豊成小学校移転準備検討委員会ニュース

平成21年2月 第6号 豊成小学校移転準備検討委員会事務局

施設配置案及び各階平面図案の提案について

1階平面図

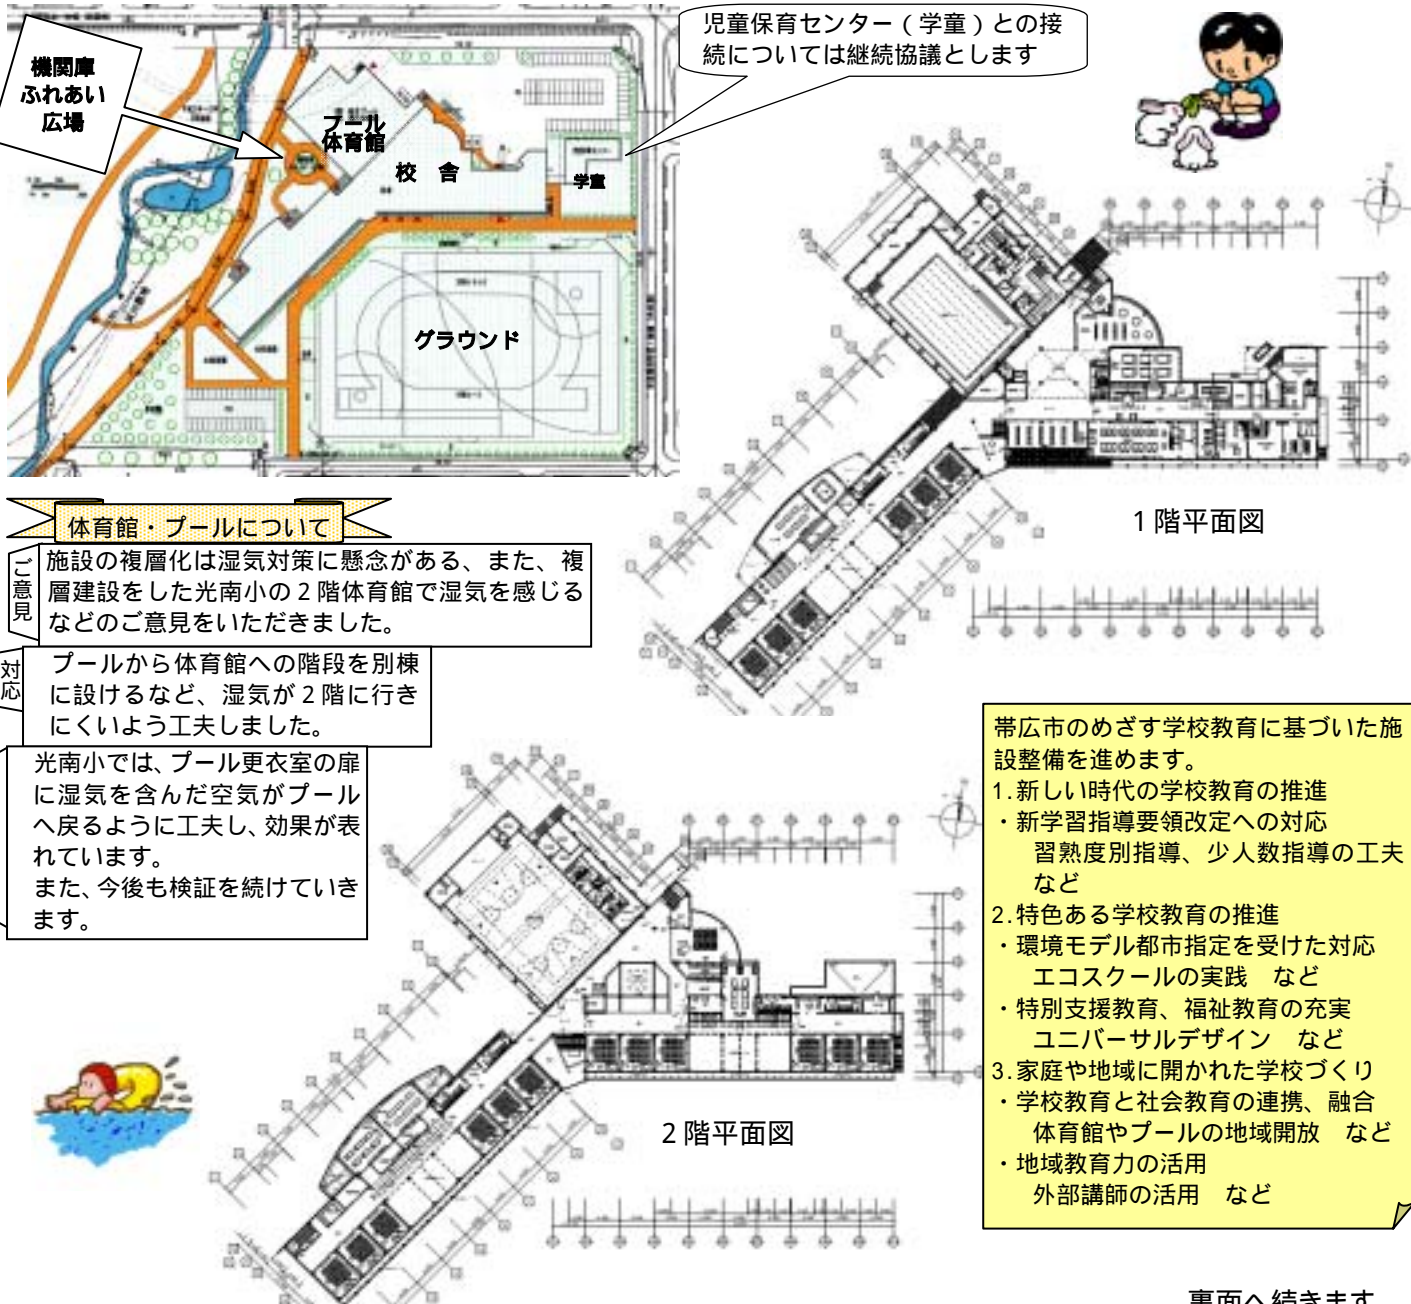
施設の複層化は湿気対策に懸念がある、また、複層建設をした光南小の2階体育館で湿気を感じるなどのご意見をいただきました。

- ・光南小体育館の湿度は、他校との比較はしないの？

- ・2階の理科室を1階に配置した方が活用しやすいのでは？

- ・2階東側の6年生教室から階段が遠いのでは？

- ・保健室から、隣接してるトイレに直接入れる？

プールから体育館への階段を別棟に設けるなど、湿気が2階に行きにくいよう工夫しました。

光南小では、プール更衣室の扉に湿気を含んだ空気がプールへ戻るように工夫し、効果が表れています。また、今後も検証を続けていきます。

引き続き検証するなかで、温暖期には比較対象として他校のデータも収集するなど、工夫して進めていきます。

今回提示した教室等の配置は、検討委員会や専門部会、オブザーバーなどの意見・要望を基に整理したものです。

1階に1・2年生が学ぶ生活科の教室を配置し、「機関庫ふれあい広場」に隣接させました。自然観察に活用でき、広い面積となる教室として、理科の学習にも活用できます。

2階の吹き抜け部分を工夫し、階段を設ける方向で検討します。

現在、隣接するトイレには直接入れない設計になっています。保健室には、シャワーと汚物流しの設置を予定しており、その区画に便器を設置する方向で検討します。
